リコール届出一覧表

リコール届出日：令和8年5月21日

# 改善箇所説明図

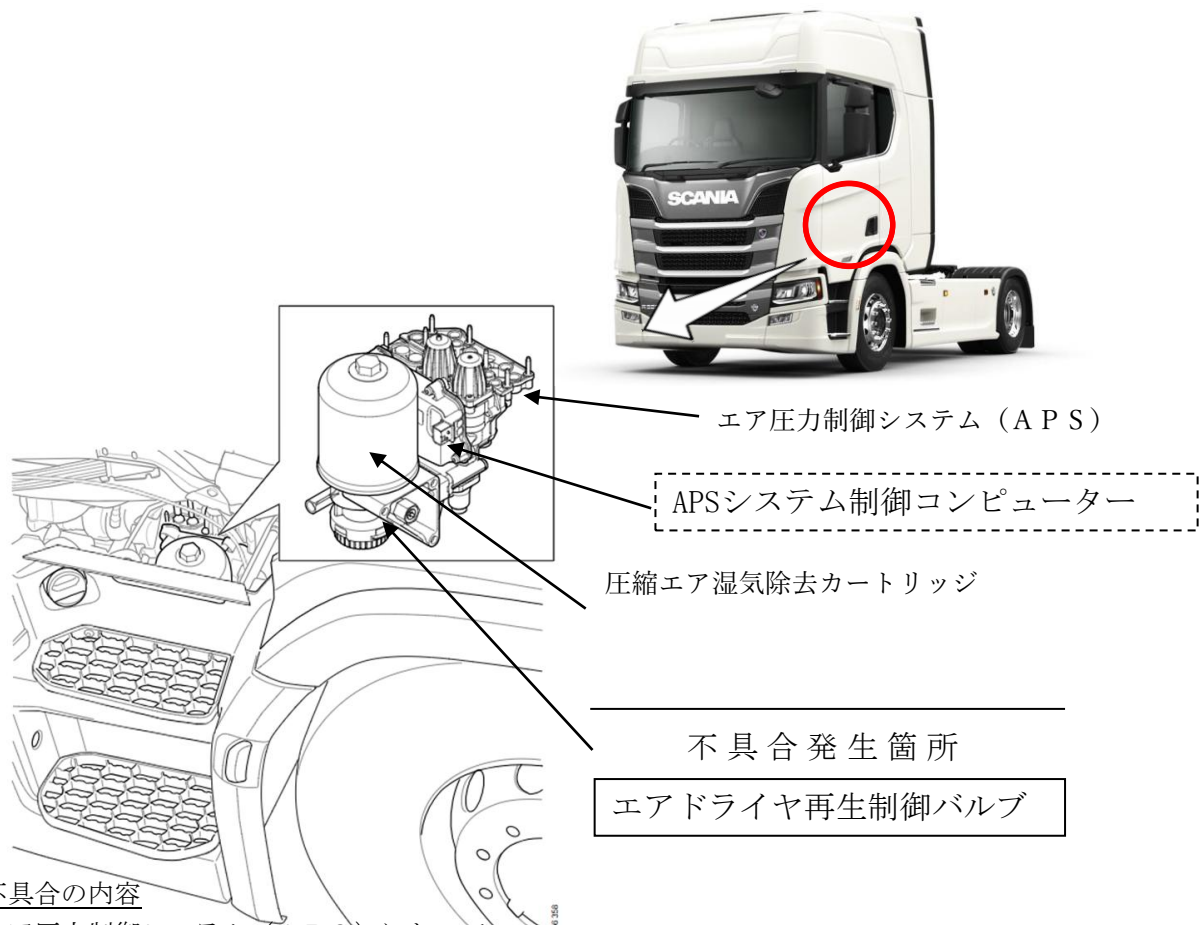
エア圧力制御システム (APS) において、

①エアドライヤ再生制御バルブのシールの材質が不適切なため、圧縮空気中の油分でシールが軟化してエア圧力の気密が保持できないことがある。

②制御プログラムが不適切なため、外気温度が低い時に圧縮空気中の水分が氷結し、バルブの密閉を妨げてエア圧力の気密が保持できないことがある。

そのため、エア漏れが発生して警告灯が点灯し、そのまま使用を続けるとエア圧力が下がって非常ブレーキがかかり走行不能となる。又は、エンジン始動時後にエア圧力が上がらずにパーキングブレーキが解除できず、走行不能となるおそれがある。

全車両、エアドライヤ再生制御バルブを対策品に交換するとともに、外気温度が低い時に圧縮空気中の水分の氷結を防止する対策プログラムに書き換える。また、エアドライヤ再生制御バルブを定期交換部品に設定し、メンテナンスノートに定期交換時期 (1年) の記載を追加したシールを貼付する。

注：  は対策品に交換する部品を示す。

はプログラムを修正する箇所を示す。

識別：型式プレート之余白部分に、白色ペイントを塗布する。
